第 11 章 評価書作成に当たっての準備書記載事項との相違の概要

表-11.1(1) 評価書作成に当たっての準備書記載事項との相違の概要

図-11.1 改変区域の追加範囲

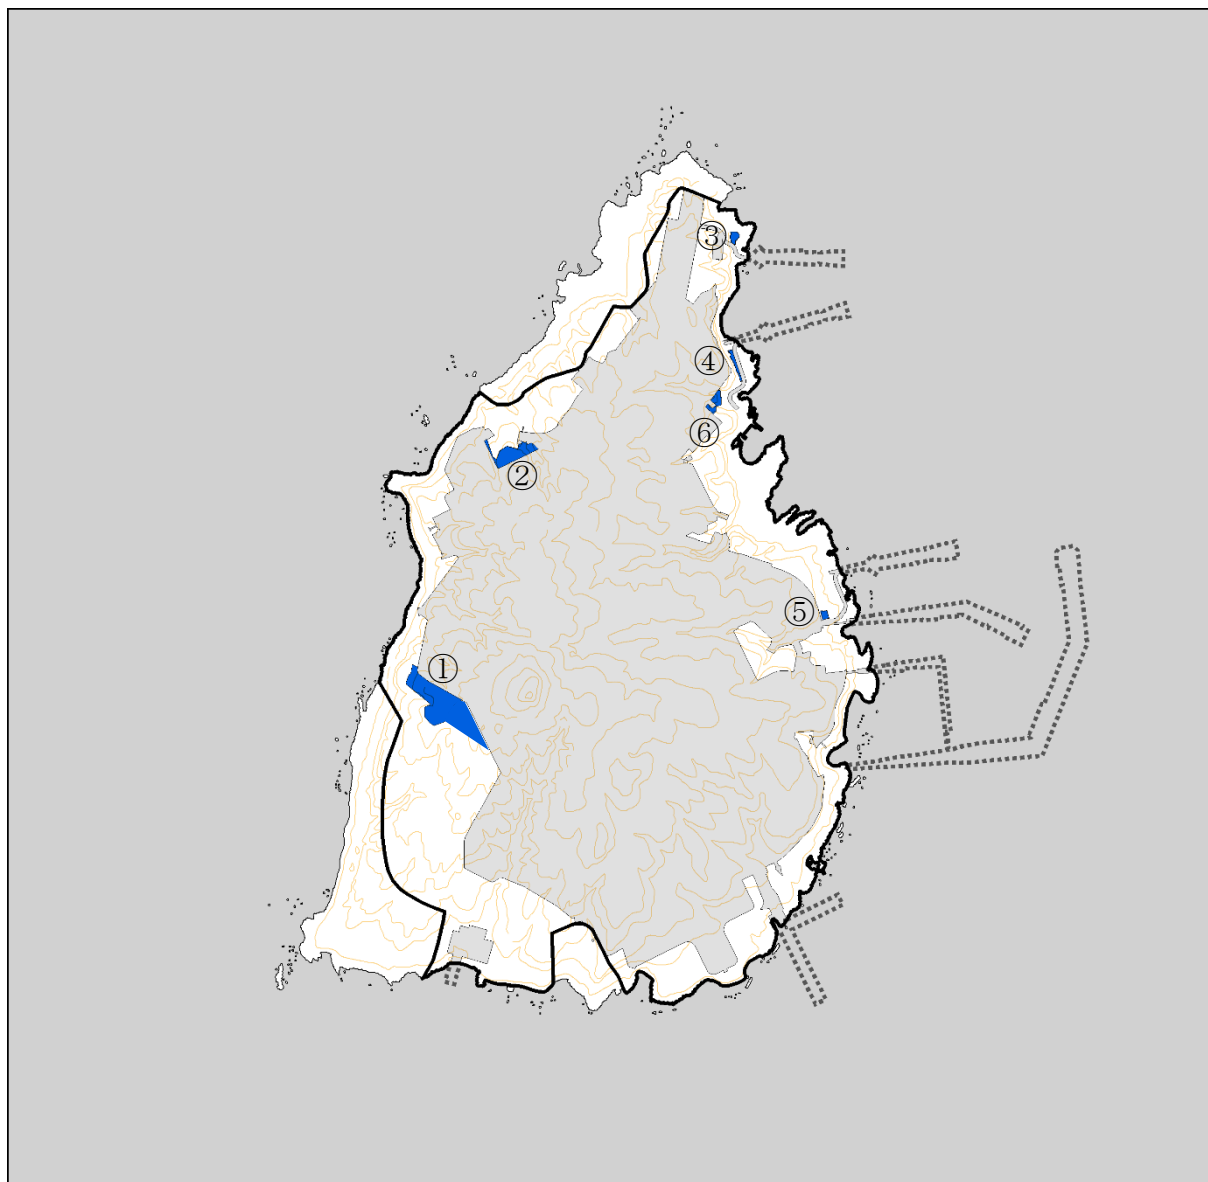
※1：改変区域の追加について (図-11.1)

本区域は、準備書において、陸域生態系(シカ)に係る環境保全措置として、工事前から存在する人工裸地にシバ群落を創出することとしている区域です。しかしながら、当該区域は、表土が岩質かつ一部人工の崖地を含んでおり植生に適さないことに加え、人工の崖地等については、シカの往来の支障となっていることから、シカに対する環境保全措置として確実なシバ群落を創出するためには、整形した上で植生に適した島内表土による盛土や急勾配な崖地の緩勾配化等の一定の土地の造成が必要となることから、土地の改変区域に追加したものです。

本区域は、改変区域とそれ以外の土地に高低差が生じるところ、当該地盤が岩質であることから、当初、急勾配の斜面を想定していたところですが、今後の大雨時における斜面崩落やこれに伴う土砂の海域への流出防止に万全を期す観点から、緩勾配の斜面として整備することとしたため、土地の改変区域に追加したものです。なお、当該区域については、工事完了時に緑化する予定です。

本区域は、仮設栈橋を使用する車両の仮設待機場を整備するために土地の改変区域に追加するものです。仮設栈橋から荷揚げされた資機材等や馬毛島から退島する車両等については、入退島に際して必要な手続き等を行うこととなります。当初、これらの手続き等を仮設栈橋と工事エリアを結ぶ工事用道路上で行うこととしていましたが、これにより、当該道路の渋滞を招き、結果として大気質等に係る環境負荷の増大につながるものです。このため、仮設退避場を整備することで渋滞を回避させ、運搬車両等からの大気汚染物質の低減を図るものです。なお、当該区域については、工事完了時に緑化する計画です。

仮設栈橋Bからの工事エリアへの進入については、当該栈橋から工事用道路で葉山漁港付近まで南下し、そこから島内既存通路を経るルートを計画していましたが、工事用道路から工事エリアに向かうショートカット経路を設けることにより、運搬経路を短縮し、運搬車両等からの大気汚染物質の低減を図るため、土地の改変区域に追加するものです。なお、当該区域については、工事完了時に緑化する計画です。
